**AVIS RELATIF À LA PROTECTION
CONTRE LES EVENTUELS EFFETS NOCIFS ET NUISANCES
PROVOQUÉS PAR LES RAYONNEMENTS NON IONISANTS
GÉNÉRÉS PAR DES ANTENNES ÉMETTRICES STATIONNAIRES**

Commune : ESTAIMPUIS - Exploitant : ORANGE

Référence exploitant : 603C1_1 - 32603C1_1 - 42603C1_1 - 52603C1_1

Rapport n° 1559 / 2025

Figure 1 : Vue en plan des lieux de séjour et des points de contrôle

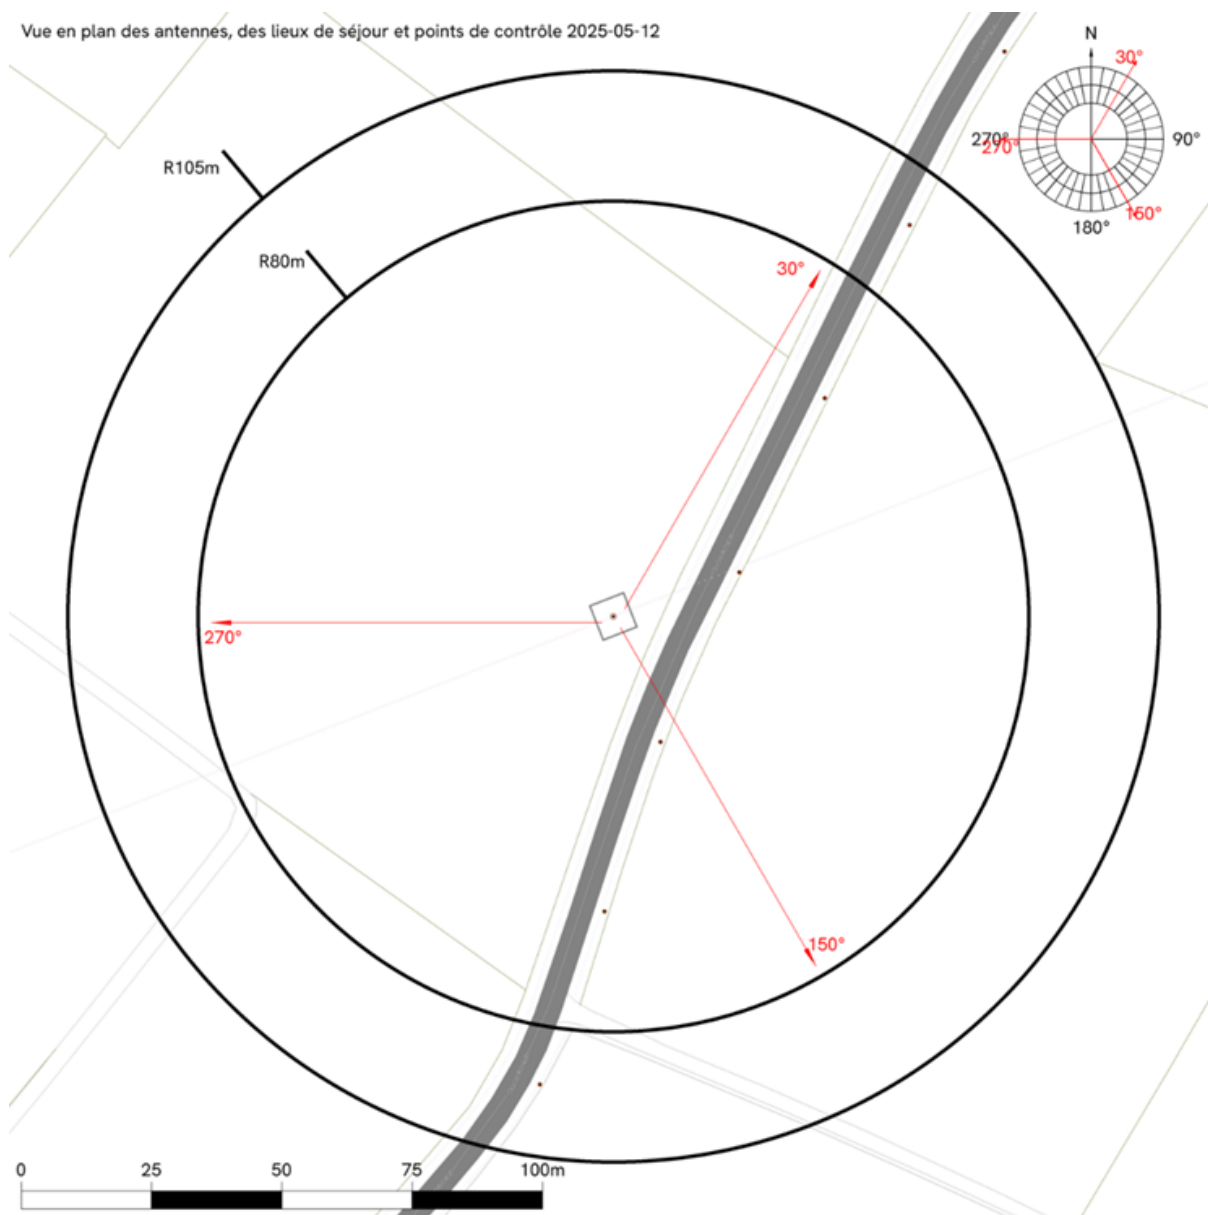
En ce qui concerne les antennes de l'installation mentionnées dans le tableau 1, la distance maximale à laquelle la limite pourrait être atteinte, à l'extérieur, est égale à 90,4 m. S'il n'y a pas de LS à une distance inférieure, les antennes respectent forcément la limite d'immission.

Dans le cas des LS situés à l'intérieur des bâtiments, une atténuation d'obstacle est prise en compte et il en résulte que la distance maximale à laquelle la limite pourrait être atteinte se réduit à 64,8 m.

Figure 2 : Vue en plan des installations d’antennes dans un rayon de 300 mètres autour de l’installation faisant l’objet de la demande d’avis

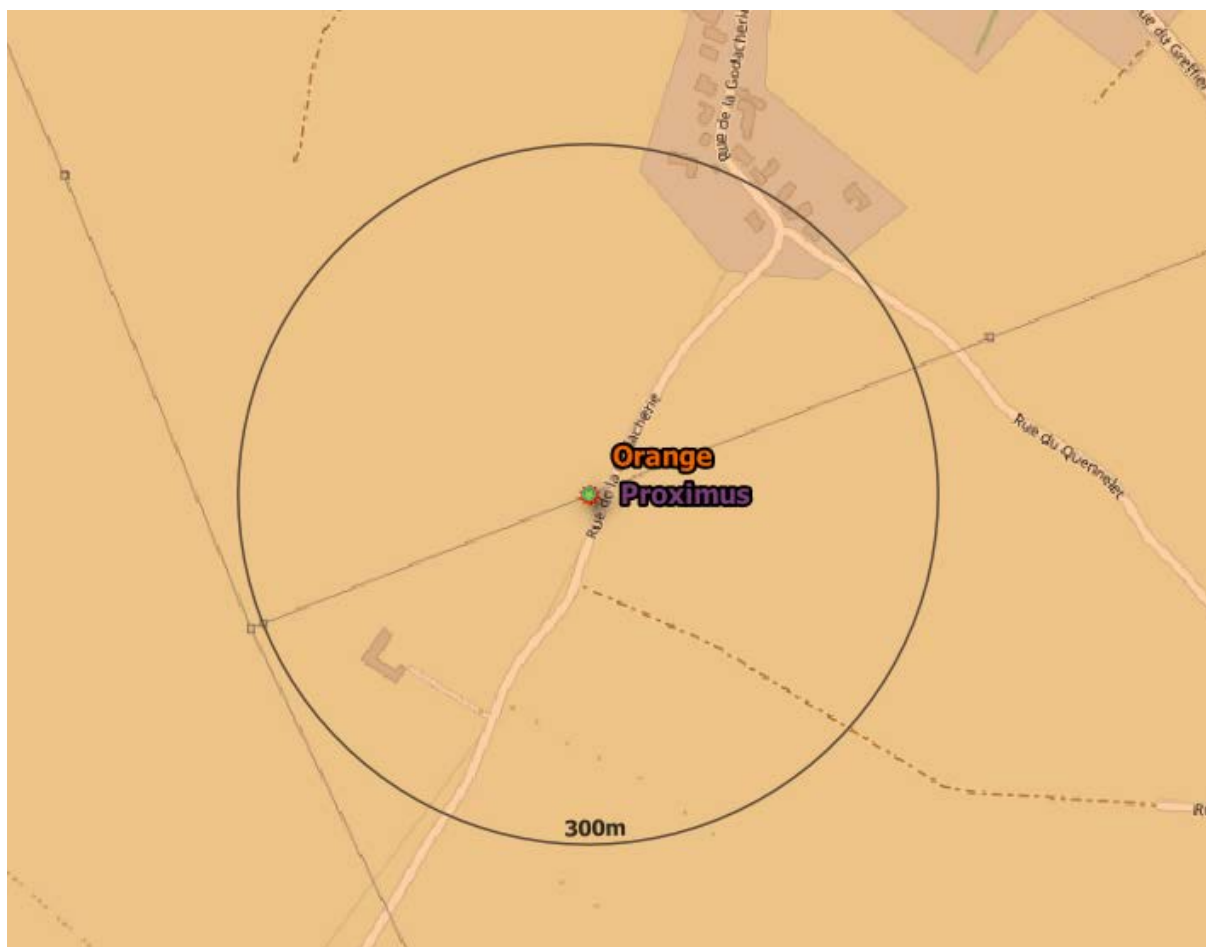
Compte tenu des considérations ci-dessus, il apparaît que l'intensité du rayonnement électromagnétique généré, dans les lieux de séjour situés dans un rayon de 300 mètres autour de l'installation référencée dans le paragraphe 2, par l'ensemble des antennes émettrices stationnaires de l'ensemble des exploitants du même site d'antennes émettrices stationnaires respecte la limite fixée à l'article 4, § 2 du décret.
